**AVIS RELATIF À LA PROTECTION
CONTRE LES EVENTUELS EFFETS NOCIFS ET NUISANCES
PROVOQUÉS PAR LES RAYONNEMENTS NON IONISANTS
GÉNÉRÉS PAR DES ANTENNES ÉMETTRICES STATIONNAIRES**

Commune : ARLON - Exploitant : TELENET GROUP

Référence exploitant : LX6208A

Rapport n° 2173 / 2024

Figure 1 : Vue en plan des lieux de séjour et des points de contrôle

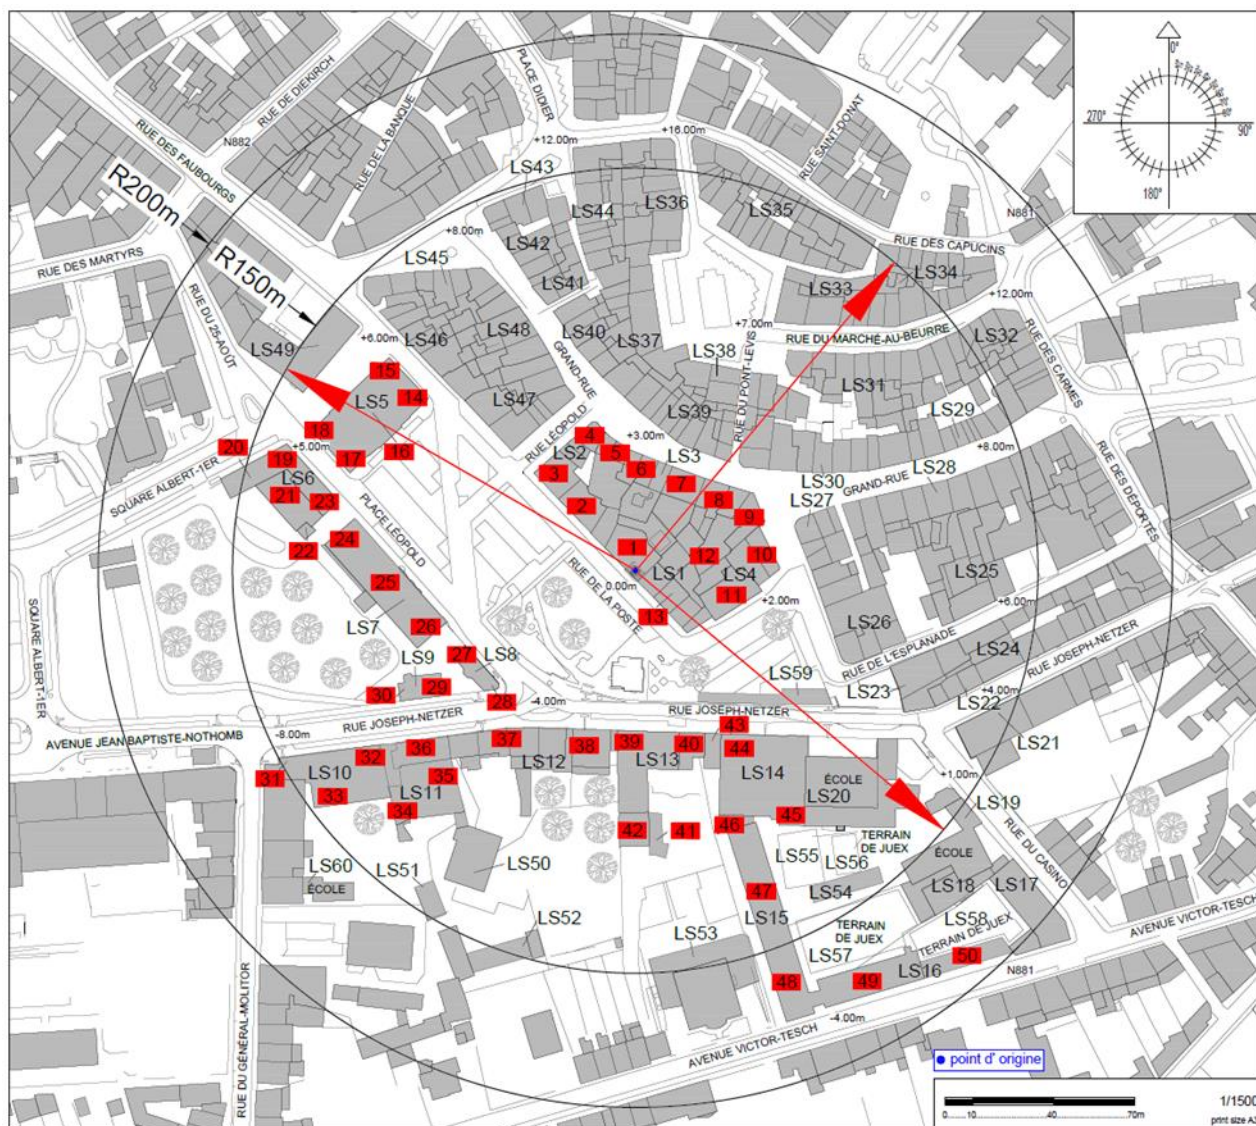
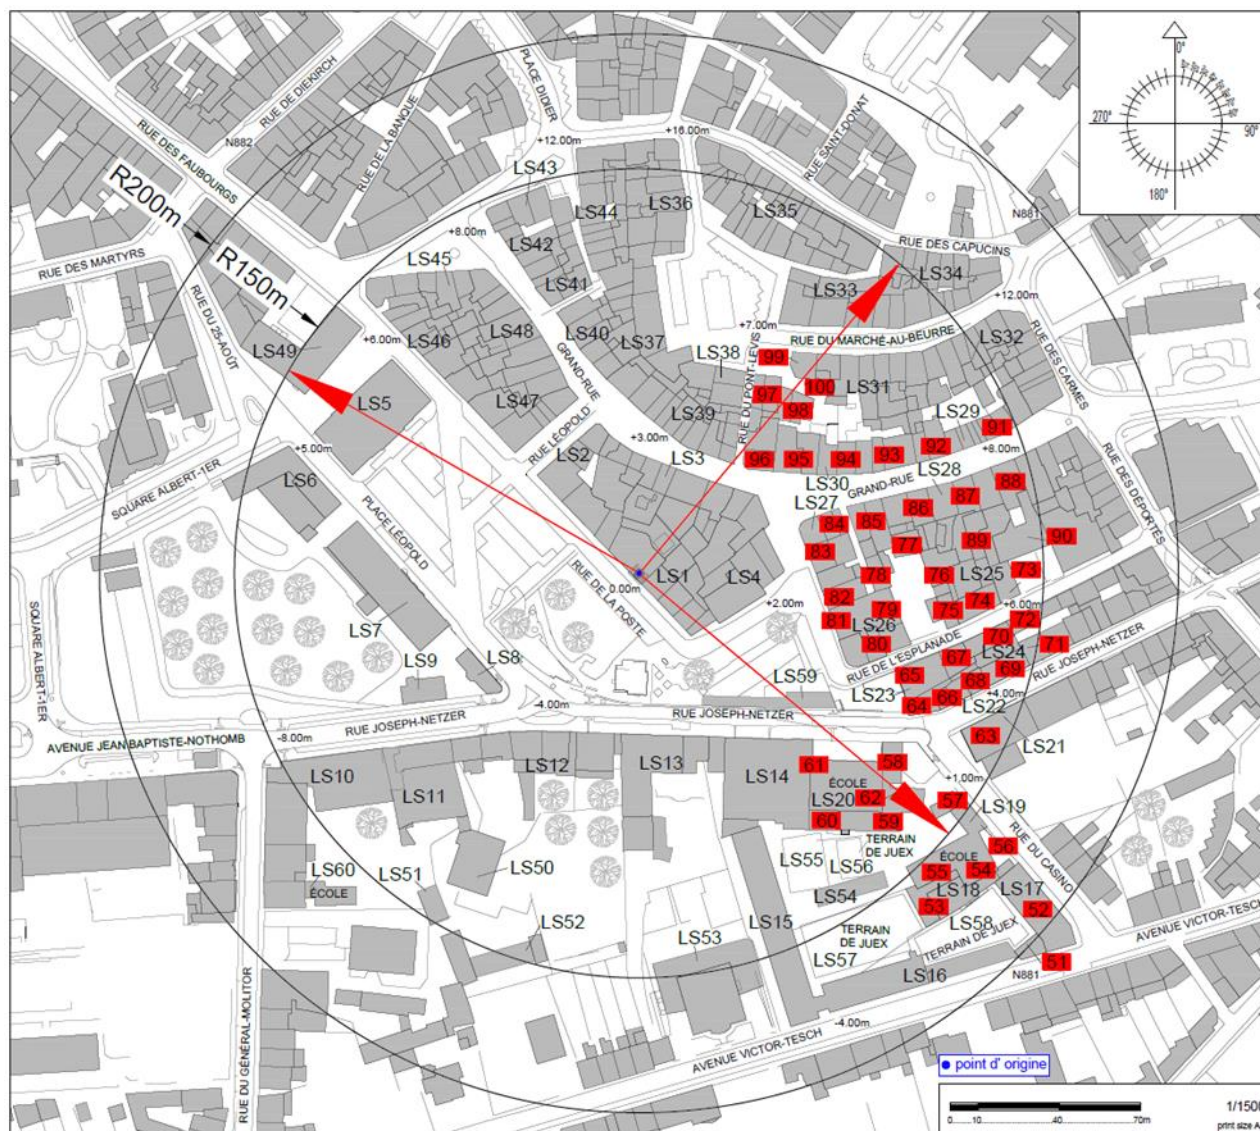
Les fréquences d'émission, la puissance rayonnée par chacune des antennes et leur gain permettent de déterminer le rayon de la zone à analyser. Tout dépassement de la limite par installation est exclu en dehors de cette zone. Le tableau 2 reprend les 35 LS² pour lesquels l'indice d'exposition est le plus élevé. Les différentes colonnes indiquent :

- le numéro du point de contrôle repris sur un des plans de la figure 1;
- le numéro du LS dans lequel se trouve le point de contrôle de la 1^{ère} colonne ;
- l'atténuation d'obstacle prise en compte pour le calcul de l'indice d'exposition dans le LS ;
- le résultat du calcul de l'indice d'exposition.

En ce qui concerne les antennes de l'installation mentionnées dans le tableau 1, la distance maximale à laquelle la limite pourrait être atteinte, à l'extérieur, est égale à 72,2 m. S'il n'y a pas de LS à une distance inférieure, les antennes respectent forcément la limite d'immission.

Dans le cas des LS situés à l'intérieur des bâtiments, une atténuation d'obstacle est prise en compte et il en résulte que la distance maximale à laquelle la limite pourrait être atteinte se réduit à 51,1 m.

Les résultats de l'évaluation décrite au paragraphe 4 indiquent que les antennes émettrices stationnaires de l'installation faisant l'objet du présent avis ne produisent pas, dans un lieu de séjour, un rayonnement électromagnétique maximum supérieur aux limites fixées à l'article 4 du décret.

Figure 2 : Vue en plan des installations d'antennes dans un rayon de 300 mètres autour de l'installation faisant l'objet de la demande d'avis

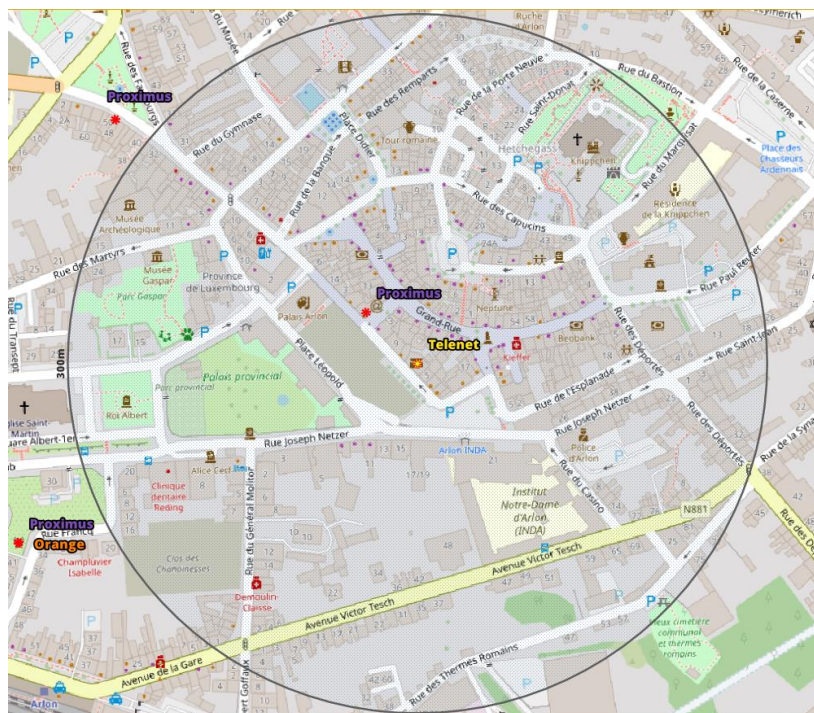
Le plan en projection verticale de la figure 2 indique la localisation des installations d'antennes émettrices stationnaires visées par le décret et situées dans un rayon de 300 mètres autour de l'installation référencée dans le paragraphe 2 et localisée au centre du cercle. Les données de localisation de ces antennes et les avis correspondant sont accessibles via le cadastre en ligne des antennes émettrices stationnaires⁶. Les installations prises en compte dans l'évaluation du respect de la limite cumulative sont les installations d'antennes émettrices déclarées en service par l'exploitant à la date du présent avis, à l'exception de l'installation référencée dans le paragraphe 2 et éventuellement d'autres installations ayant fait l'objet d'une demande d'avis à la même date et qui sont situées à l'intérieur de la zone de 300 mètres de rayon.

- a) il y a au plus 4 installations d'antennes émettrices stationnaires présentes dans la zone d'évaluation de 300 mètres de rayon représentée dans la figure 2, y inclus l'installation référencée dans le paragraphe 2 : la limite cumulative définie à l'article 4, §2 du décret est nécessairement respectée dans les lieux de séjour à l'intérieur de la zone d'évaluation de 300 mètres de rayon ;

- b) il y a exactement 5 installations d'antennes émettrices stationnaires présentes dans la zone d'évaluation de 300 mètres de rayon représentée dans la figure 2, y inclus l'installation référencée dans le paragraphe 2 et il existe, pour 3 ou 4 de ces installations, un avis attestant le respect de la limite abrogée de 3 V/m : la limite cumulative définie à l'article 4, §2 du décret est nécessairement respectée dans les lieux de séjour à l'intérieur de la zone d'évaluation de 300 mètres de rayon ;

- c) dans tous les autres cas, il a été vérifié que la limite cumulative définie à l'article 4, §2 du décret n'est pas dépassée dans les lieux de séjour sur base du nombre d'installations localisées dans la zone d'évaluation de 300 mètres de rayon représentée dans la figure 2, de leur localisation ainsi que des données inscrites dans la figure 1 et au paragraphe 4 du présent avis et dans les avis attestant le respect de la limite par installation ou de la limite abrogée de 3 V/m relatifs aux autres installations reprises dans la figure 2.

Compte tenu des considérations ci-dessus, il apparaît que l'intensité du rayonnement électromagnétique généré, dans les lieux de séjour situés dans un rayon de 300 mètres autour de l'installation référencée dans le paragraphe 2, par l'ensemble des antennes émettrices stationnaires de l'ensemble des exploitants du même site d'antennes émettrices stationnaires respecte la limite fixée à l'article 4, § 2 du décret.
